# 改善箇所説明図

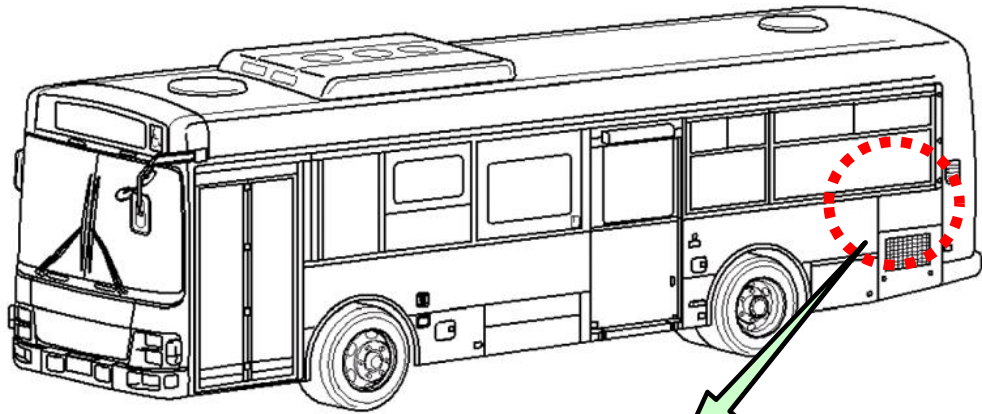
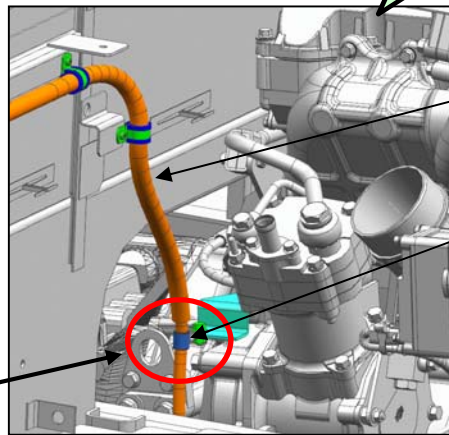
**基準不適合発生箇所**

バスにおいて、スタータケーブルの固定部の構造が不適切なため、エンジン振動により当該ケーブルの被覆が摩耗するものがある。そのため、そのままの状態で使用を続けると、当該ケーブルの素線が露出して短絡し、最悪の場合、エンジン始動ができなくなるおそれがある。

全車両、スタータケーブルにPVCチューブ及びコルゲートチューブを追加し、クリップを対策品に交換する。尚、スタータケーブルを点検し、素線に損傷のある場合は当該ケーブルを対策品に交換する。

識別: 運転者席左側ドア開口部のシリアルナンバープレート付近に、銀色シールを貼付する。
